改善箇所説明図

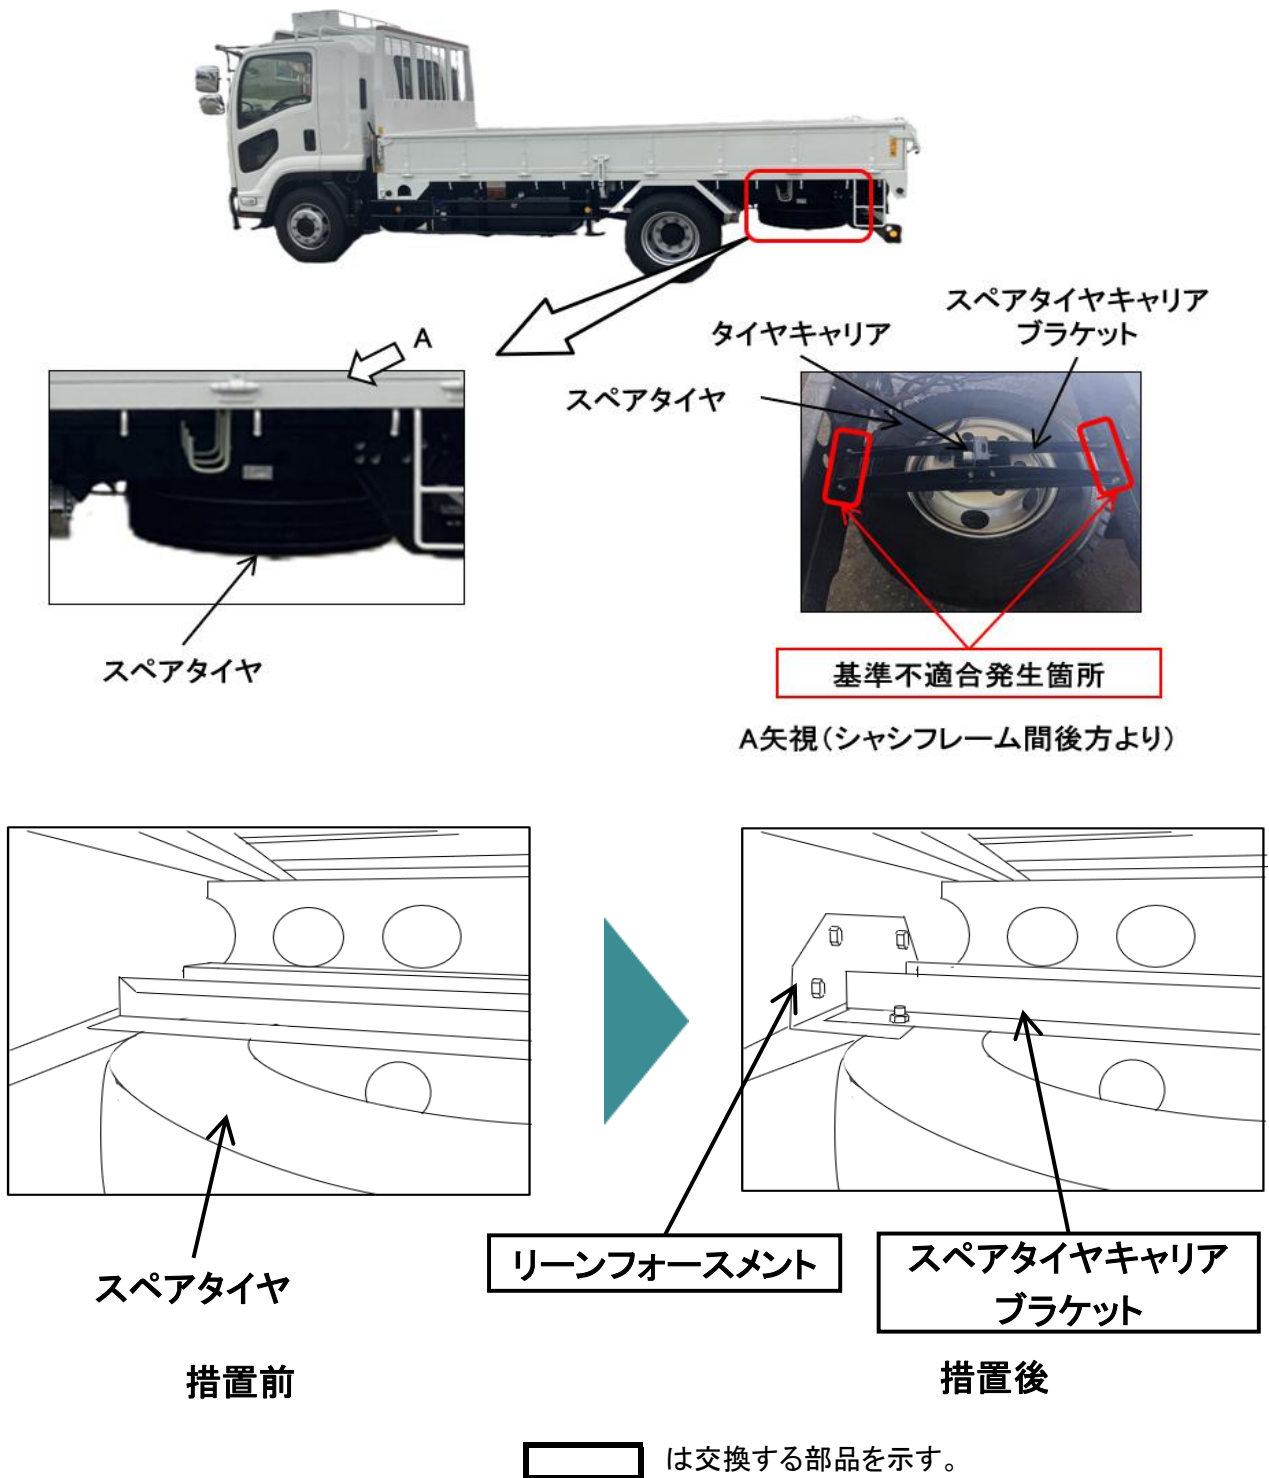
トラックのリアオーバーハング部フレーム間に設置されたスペアタイヤキャリアブラケットにおいて、フレームへの溶接が不十分なものがある。
そのため、走行振動等により当該キャリアブラケットの溶接が剥がれ、最悪の場合、スペアタイヤが脱落し、他の交通の妨げとなるおそれがある。

全車両、スペアタイヤキャリアブラケットを対策品に交換する。
